## Plausibilitätsprüfung

Quelle: Drees & Sommer, 25.06.2019

## Sanierung Sporthalle Biebrich

Datum: 20.07./25.11.2020  
Projektnummer: 3771

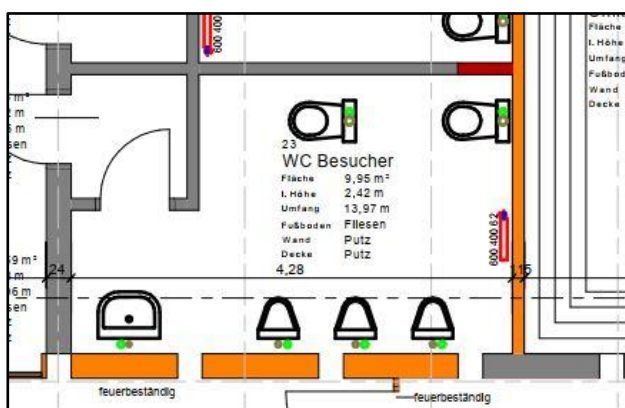
Die im Schema dargestellten Trinkwasserleitungen enthalten widersprüchliche Angaben zu Rohrleitungsdimensionen. In den Grundrissen UG, EG und Halle sind die Gewerke Heizung und Sanitär gemeinsam dargestellt. Für das Gewerk Sanitär sind nur die Sanitärobjekte ersichtlich. Trink- und Abwasserleitungen sind nicht dargestellt. Diese sollten in dieser Leistungsphase in Lage und Dimension bekannt sein und müssen ergänzt werden.

Durch die im Grundriss nicht dargestellten Leitungsverläufe ist ein Abgleich zwischen Trinkwasserschema und Grundriss nur bedingt möglich.

Die Planköpfe des Trinkwasserschemas und der Grundrisse enthalten keinerlei Informationen bezüglich der dargestellten Leistungsphase. Die übergebenen Unterlagen sind mit Vorabzug gekennzeichnet. Eine aussagekräftige Legende ist auf den übergebenen Plänen nicht vorhanden. Dies sollte ergänzt werden.

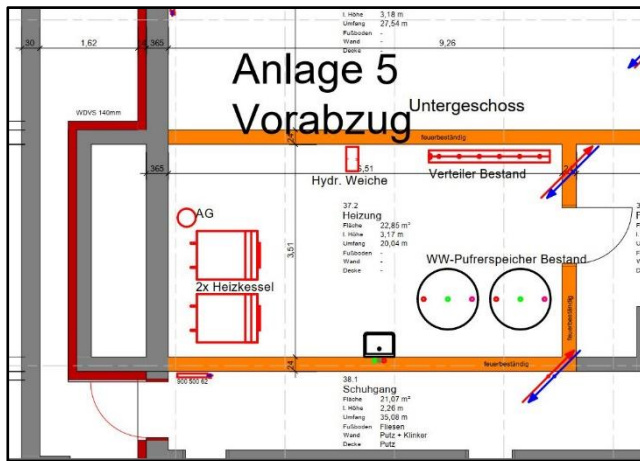
In den Grundrissen UG, EG und Halle sind die Gewerke Heizung und Sanitär gemeinsam dargestellt. Für das Gewerk Heizung sind nur die Heizkörper und Deckenstrahlplatten ersichtlich. Das Wärmeversorgungsnetz ist nicht dargestellt. Dies sollten in dieser Leistungsphase in Lage und Dimension bekannt sein und muss ergänzt werden.

Die Planköpfe des Schemas und der Grundrisse enthalten keinerlei Informationen bezüglich der dargestellten Leistungsphase. Die übergebenen Unterlagen sind mit Vorabzug gekennzeichnet. Eine aussagekräftige Legende ist auf den übergebenen Plänen nicht vorhanden. Dies sollte ergänzt werden.

Die im Grundriss dargestellten Raumstempel enthalten keinerlei Informationen zu der jeweils benötigten Raumheizlast. Ebenso enthalten die Heizkörper keine Informationen bzgl. deren Leistung. Dies sollte ergänzt werden.

„Schema LAN“

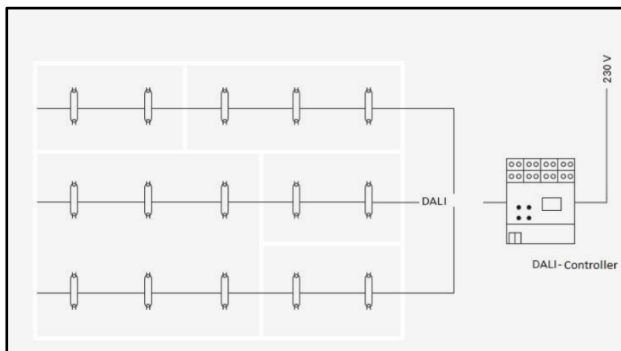
Anlagenschemen Stark- und Schwachstrom/Sicherheitstechnik fehlen vollständig. Die eingereichten „Schemata“ (beispielhaft) zu „Dali-Sporthalle“ oder „Datenverkabelung“ sind lediglich grobe Prinzipdarstellungen, ohne jeglichen Bezug zum Projekt. Siehe nachfolgende Bilder:

Gebäudeautomation „Schema BacNet“

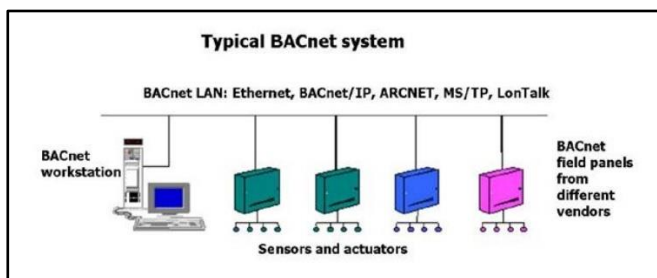
Eine Planung der Gebäudeautomation ist aus den Unterlagen nicht ersichtlich. Was der Planer mit dem „Typical BACnet system“ (siehe nachfolgendes Bild) angeben möchte, ist unklar.

Es ist zu klären und mit dem Nutzer abzustimmen, inwiefern eine automatische Regelungstechnik erforderlich ist oder eine rein manuelle Steuerung der betrieblichen Anlagen erfolgen soll. Eine ggfs. erforderliche Gebäudetechnik ist aufgrund der Schnittstellen zu allen anderen Technik-Gewerken von Anfang an in die Planung zu integrieren.
